SERVICE INFO – INA 0081

Szerelési utasítás az 534 0412 10 cikkszámú feszítőkarhoz

Gyártó:	Ford
Modellek:	Galaxy, Mondeo IV, S-Max
Motor:	1.8 TDCi
OE sz.:	6G9Q-6A228-BC / 1425510 8G9Q-6A228-AA / 1567809
Cikksz.:	534 0412 10

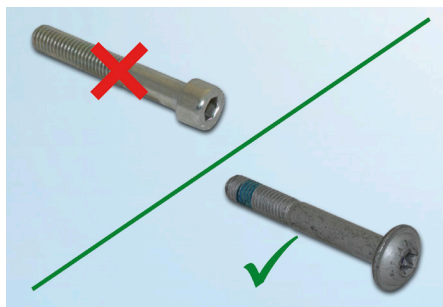
Az említett járműveknél gyárilag a feszítőkar két eltérő változatát szerelik be a segédberendezések meghajtásába.

Az 1. változatot (1. ábra) csak egy forgattyústengely forgási rezgéscsillapítóval együtt szabad alkalmazni.

A 2. változatot (2. ábra) úgy a forgási rezgéscsillapítóval mint a merev tárcsával szerelt forgattyústengellyel készült járművekbe is be lehet szerelni.

Ezért a Schaeffler Automotive Aftermarket kizárólag a feszítőkar 2. változatát kínálja.

A Schaeffler Automotive Aftermarket által ajánlott 534 0412 10 cikkszámú feszítőkar beszerelésekor feltétlenül ügyeljen arra, hogy a régi feszítőkar kiszertelt csavarjait cserélje le a mellékelt új csavarokra (3. ábra).
